**OSSERVAZIONI**

**nell'ambito del procedimento di Valutazione di Impatto Ambientale, ai sensi dell'art. 24, comma 4, del D. Lgs. 3 aprile 2006 n.152, in relazione all'intervento progettato da TERNA S.p.A. denominato "EL 324: Riassetto della rete 380 e 132 kV nell'area di Lucca".**

Individuazione dell'area di studio

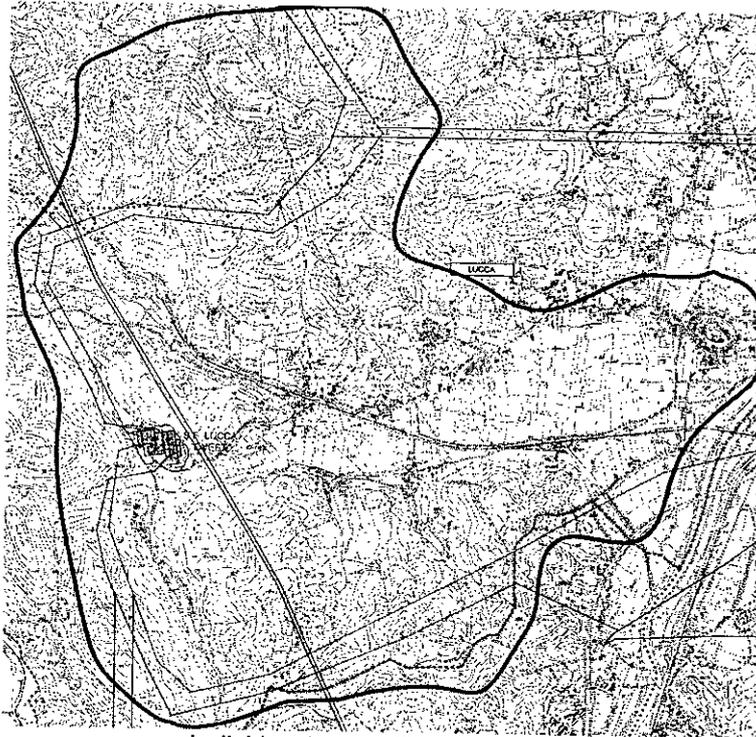
Il corridoio di inserimento progettuale interessa un ambito territoriale assai articolato in una successione di rilievi collinari (200-300m), tra loro separati da pianure e incisioni idrografiche pronunciate. E' un paesaggio incontaminato di grande valenza naturalistica per la dominanza di importanti superficie boscate e la vicinanza di numerosi Siti Natura 2000, con presenza di aree SIC e ZPS. Si riscontrano oltre ad

elementi di particolare importanza paesaggistica anche elementi di notevole interesse storico-archeologico. L'area è sottoposta a vincoli territoriali ai sensi dell' ex D.lgs. n. 42 del 2004 e s.m.i.

Lo studio è stato sviluppato con particolare attenzione all'area posta tra il confine di Lucca e Pisa e quello tra Lucca ed il comune di Massarosa perché ritenuta particolarmente significativa. Rappresenta il corridoio principale delle linee 380 e 132 kV, ove al centro è posizionata la stazione elettrica di trasformazione Lucca ovest.
